国土交通省の防火設備仕様に関する公表について

本日、国土交通省より公表されました案件は、弊社が、国土交通省による平成21年1月23日付「防耐火関連の構造方法等の認定に関する実態調査の確認について」の依頼に基づき、弊社が大臣認定を取得しているすべての防火設備について社内調査を実施した結果、平成20年1月に取得しましたビル用リニューアルサッシ「網入板ガラス入アルミニウム合金製引違い戸（換気小窓付）」の防火設備認定2件について、認定内容と一部異なる仕様の商品を製造・販売したことによるものです。その内容と今後の対応等について下記のとおりご報告いたします。

防火設備認定仕様と販売した商品との比較

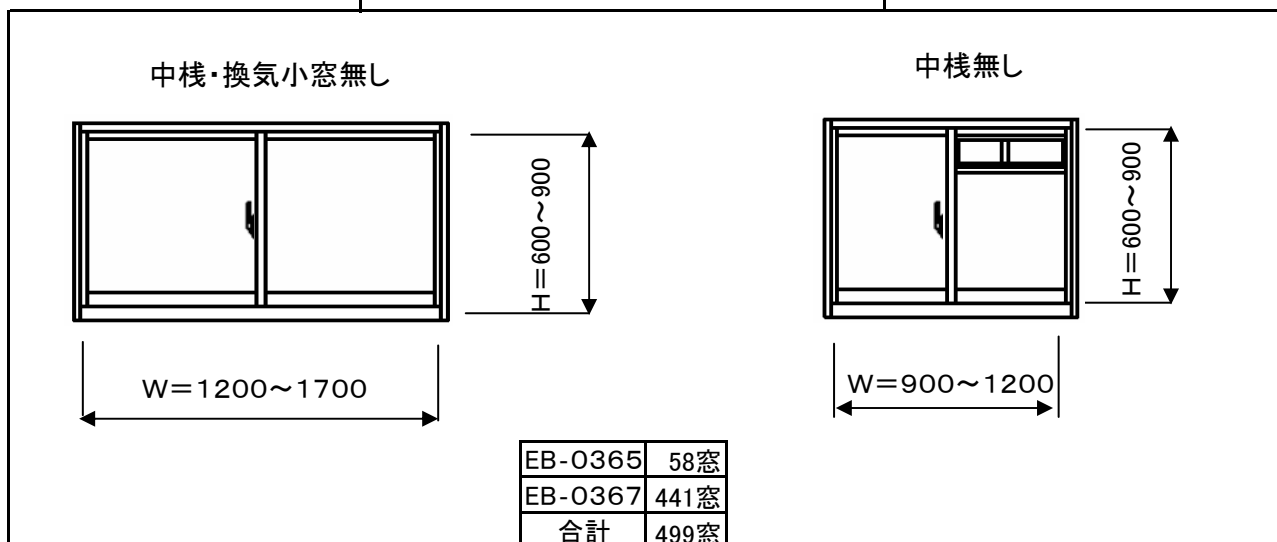
防火設備認定品の中棧取付け位置寸法(982.5mm)よりも小さい寸法(900mm以下)の商品であったため、防火設備認定範囲内であると思ひ、国土交通省に相談いたしましたところ、異なる仕様であるとの判断を頂き、今般のご報告に及んだところであります。(別添 参照)

該当窓種	認定番号	枠構造	大臣認定取得日	販売仕様が認定仕様と異なった点
網入板ガラス入アルミニウム合金製引違い戸(換気小窓付)	EB-0365	アタッチ無し	平成20年1月17日	認定仕様が「中棧付、換気小窓付」に対し、「中棧無し、換気小窓無し」で販売したこと。
網入板ガラス入アルミニウム合金製引違い戸(換気小窓付)	EB-0367	アタッチ付	平成20年1月17日

「中棧無し、換気小窓無し」の防火設備仕様と異なる内容の商品を製造・販売しておりました。

今後の対応といたしましては、国土交通省の指示に基づき、販売した商品の性能確認を評価機関で実験し、確認の上、改めて認定取得を行い、販売した商品が防火設備に適合していることを確認いたします。さらに、防火設備認定品の構造及び仕様の理解と徹底を図ることで、再発防止に取り組んで参ります。
